工程指示編號：EI / 9455 / 26 修改版次： B
 工程編號： J - 858 工程名稱：將軍澳日出康城
 工程項目：欄河玻璃 寶發訂購 20 件 地盤用 (2026-03-16)
 收件人：Maggie 發件人：Jason 日期：10/04/2026

T2-67BA

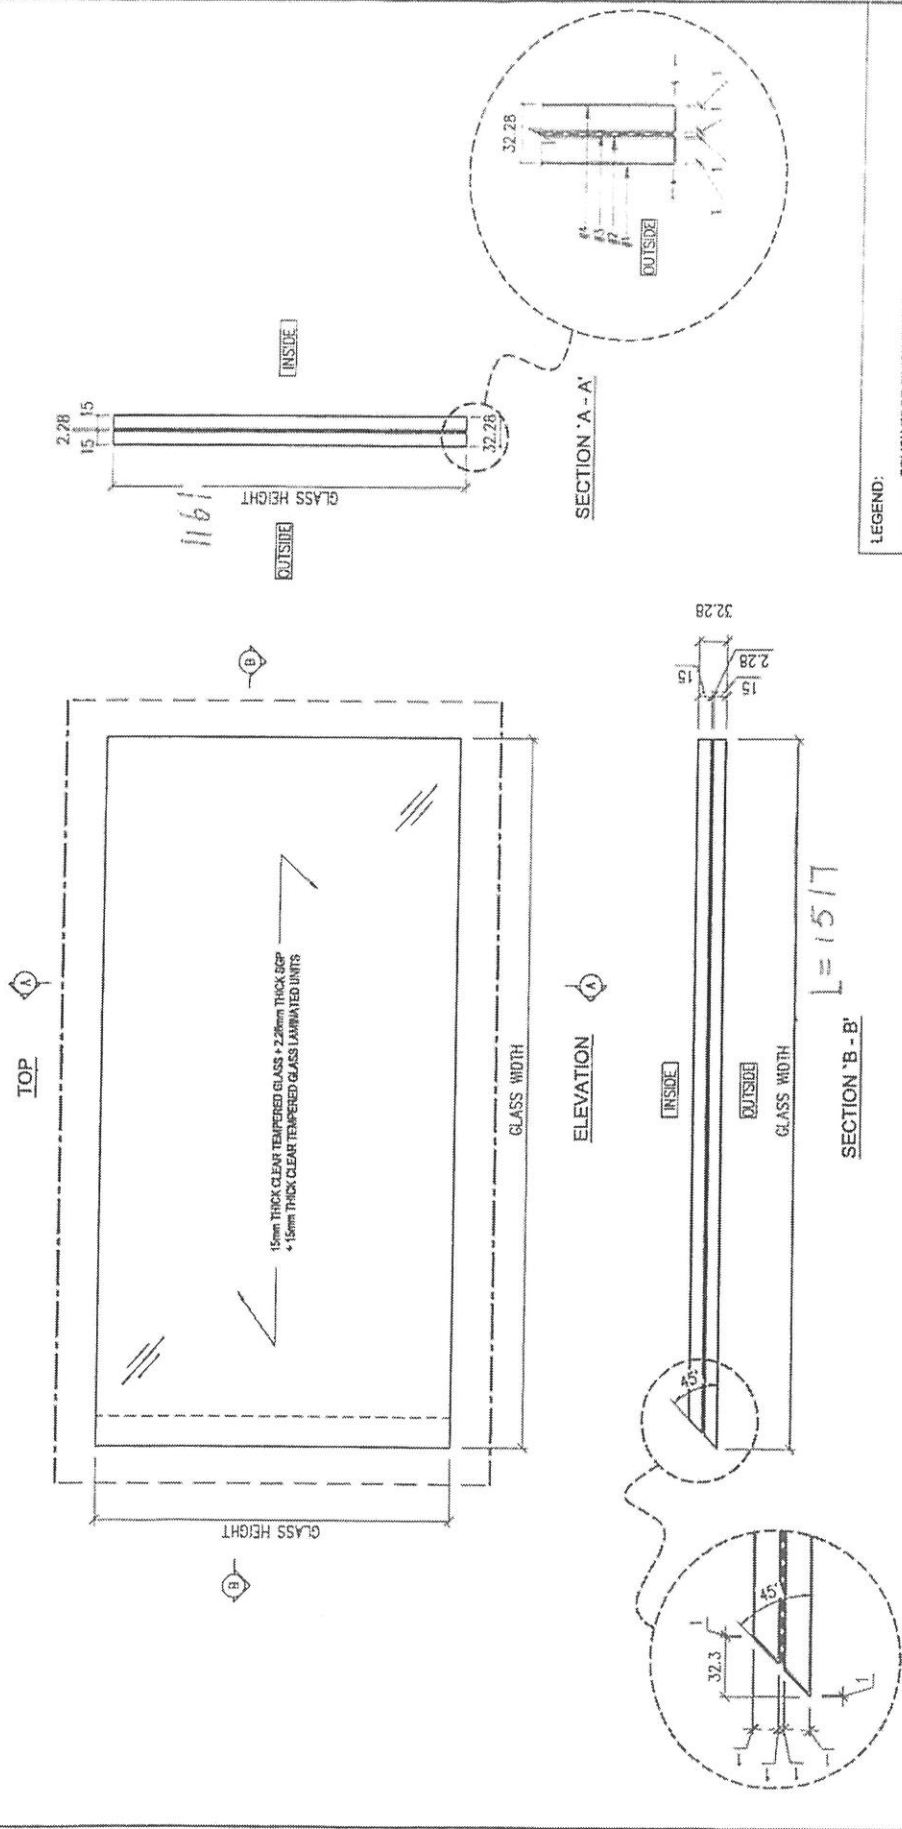
由於 S1-G2-Z103-T2-67BA 加工圖與 BM 尺寸不符，玻璃已按細尺寸開片磨邊，按 HKD160/m² 收費作廢

此 B 版次已更新尺寸，重新落單處理
